**Ministerio de Ambiente
Sección de Evaluación de Impacto Ambiental
Los Santos**

**Informe Técnico
Gira de Inspección de Campo al sitio donde se desarrollaría el EslA Cat. I.
“LOS VILLAS 2 RESIDENCIAL.”**

Propósito:	Verificar en campo el área propuesta para el desarrollo del proyecto LOS VILLAS 2 RESIDENCIAL.
Promotor:	LOS VILLAS, S.A.
Ubicación:	Provincia de Los Santos, distrito de Los Santos, corregimiento de La Villa.
Fecha de inspección:	30 de julio de 2019.
Fecha del Informe:	30 de julio de 2019.
Participantes:	Israel Vergara M: Evaluador de Proyectos Juan Vega: Jefe encargado de Evaluación de Impacto Ambiental.

Foto 1 y 2: entrada del proyecto y vegetación del área de influencia directa.

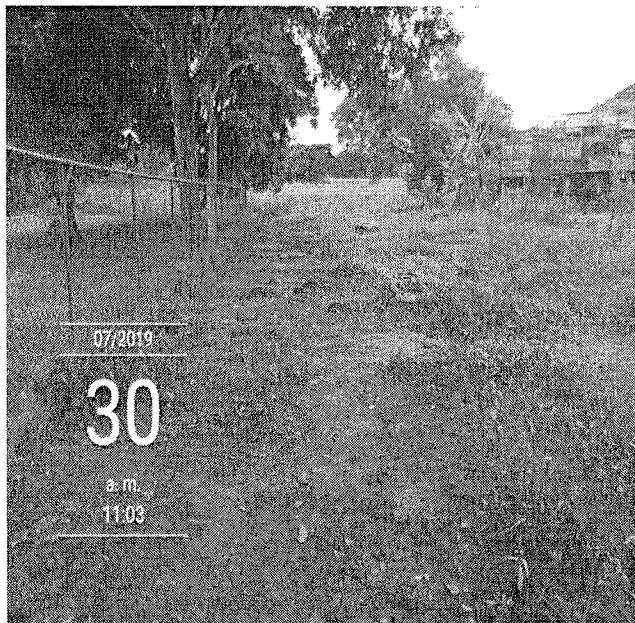
- El proyecto se ubica en el corregimiento de La Villa de Los Santos, en el área destinada a la realización de la obra, se encuentran arboles dispersos en el terreno, la mayoría del terreno esta cubierto de pastizales, no se presentan fuentes hídricas dentro de la finca donde se prevé realizar el proyecto. La fuente hídrica más cercana es el Río La Villa aproximadamente a 350 mts de la realización del proyecto. La topografía del terreno es plana. (foto 1).

- El área de la finca donde se realizará el proyecto ya cuenta con una red de alcantarillados sanitarios establecida por el Instituto de Acueductos y Alcantarillados Nacionales, en el cual el promotor indica en el EslA que el tratamiento de las aguas residuales de las residencias, será interconectado al sistema de alcantarillado existente. También ha sido intervenida para la construcción de drenajes pluviales. (foto 2).

- El uso del suelo se observa que fue utilizado como fines de ganadería. En estos momentos el terreno no se realiza ninguna actividad. Los límites del área de influencia son zonas residenciales y locales comerciales. (foto 3).
